LuK Service Info

Part Nr. 228 0133 11 – 280/280mm TGU6

TB1034

Info: New design / Neues Design / Nouvelle conception / Nuevo diseño / Nuovo disegno / Nuovo segno

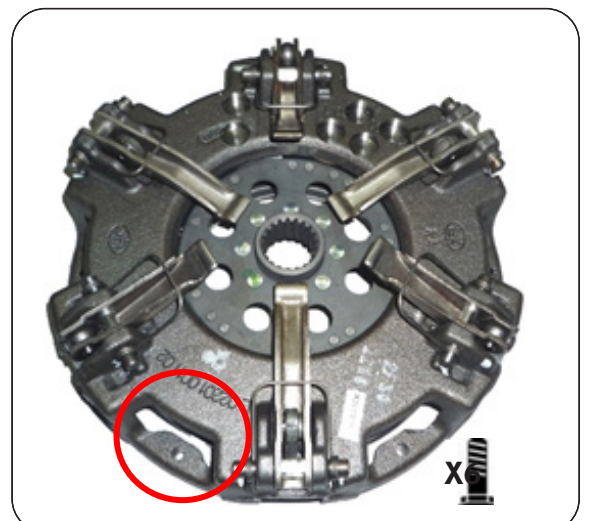
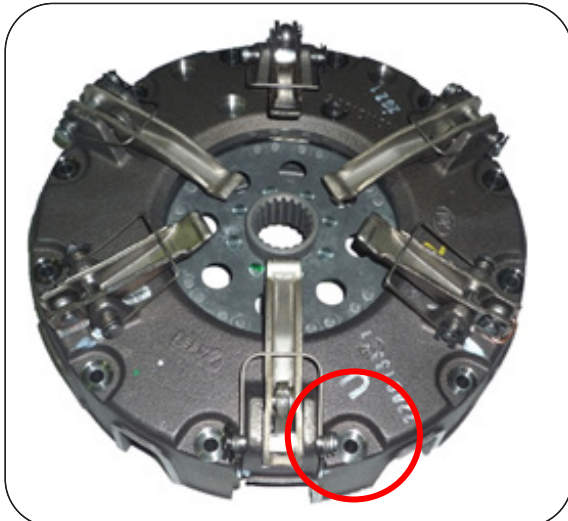
This new design utilises the latest clutch technology, using a vented housing for improved cooling and heat dispersal. Fully interchangeable with existing clutches with no modifications required to vehicle or flywheel. A new fixation bolt set 411 0033 11 6 x M8 x 1.25 x 45mm + Conical washer is supplied with new designs to accommodate the lower housing.
